**Avis délibéré de l’Autorité environnementale
sur la réhabilitation du barrage de Chazilly, les
travaux sur la rigole de Beaume et la vidange de
la retenue (21)**

n°Ae : 2018-85

Avis délibéré n° 2018-85 adopté lors de la séance du 19 décembre 2018

Figure 4 : Plans des travaux prévus sur le barrage

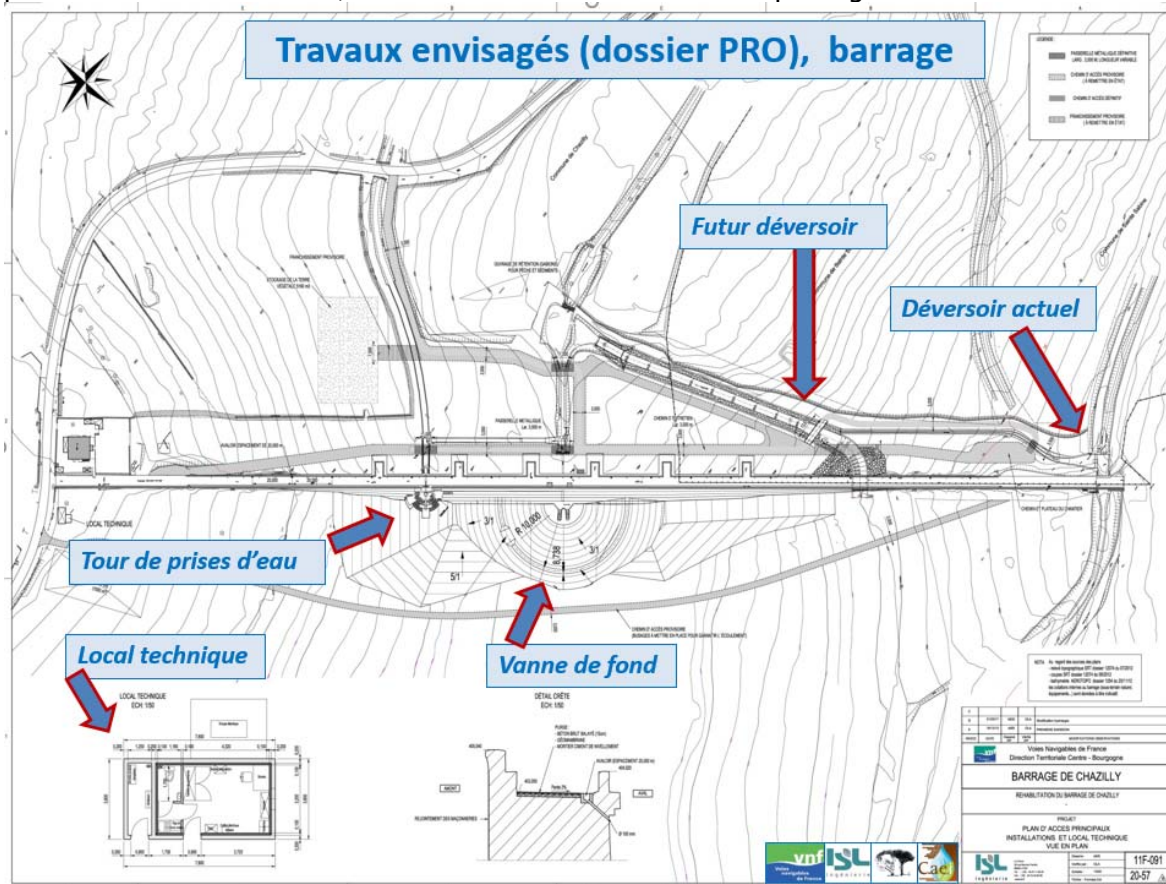
⁶ Le dossier remis à l'Ae doit être corrigé pour déplacer les bassins de décantations prévus par erreur à l'emplacement de l'exutoire du déversoir de crue. Le document remis aux rapporteurs sera intégré au dossier soumis à consultation.
